监理工程师通知单

工程名称：新沂市 35 万千瓦（一期 25 万千瓦）户用分布式光伏项目
编号：ZHJL-XY-TZD-AZ-007

内 容：关于监理方验收检查问题整改通知

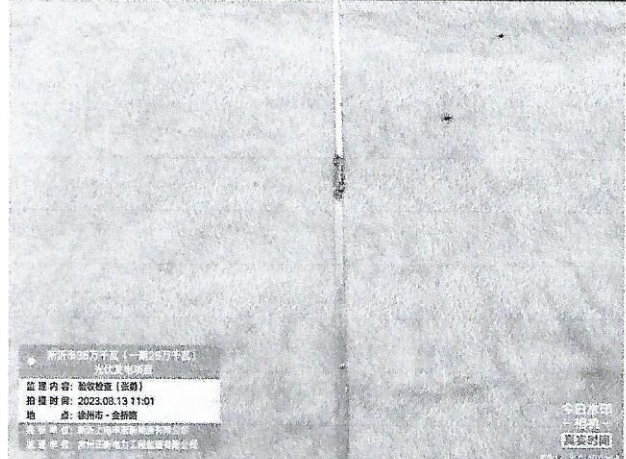
- 1、支架接地扁铁焊接处未做防锈处理；
- 2、接地扁铁黄绿喷漆长度不够；
- 3、防水未及时做完；
- 4、压块安装位置倾斜，导致安装不对齐；
- 5、接地片未及时安装完成；
- 6、逆变器接地线管口未做防火封堵；
- 7、电表箱接地极裸露地面上

现要求你部收到整改通知后立即整改到位，分析原因，举一反三，加强现场质量管控，严格进行施工质量技术交底及学习，提高质量标准，确保工程质量。
